VYSVĚTLENÍ ZADÁVACÍ DOKUMENTACE Č. 4

Název veřejné zakázky: **Pavilon X MMN, a.s. Jilemnice**
Identifikační číslo zakázky: **7737**
Identifikační údaje o zadavateli
Název: **MMN, a. s.**
Sídlo: **Metyšova 465, 514 01 Jilemnice**
IČO: **05421888**
Veřejná zakázka podle předmětu: **Veřejná zakázka na stavební práce**
Forma zadávacího řízení: **Otevřené nadlimitní řízení**

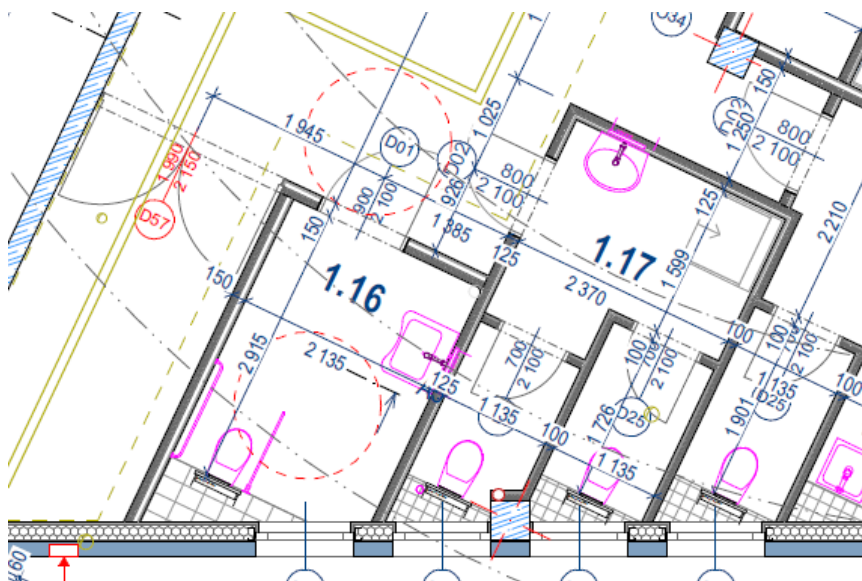
V soupisu prací v části Elektro silno je oddíl D2 pro ocenění záložního zdroje UPS. Z PD není zcela patrná specifikace. V TZ na str. 6 je nesrozumitelná věta, cituji: „V rámci řešení záložního napájení je spolu s UPS dodán olovených VRLA baterií s životností dle EUROBAT 10.“ Chybí počet VRLA baterií nebo požadovaná doba zálohy.

Prosíme o doplnění specifikace zdroje UPS.

V TZ vypadlo slovo „let“. Takže je myšleno, že životnost baterií je požadována 10 let dle EUROBAT. EUROBAT je standart pro testování životnosti baterií.

Doba zálohy je v projektu počítána 5 min, kde se počítá s náběhem DA do 30 vteřin.
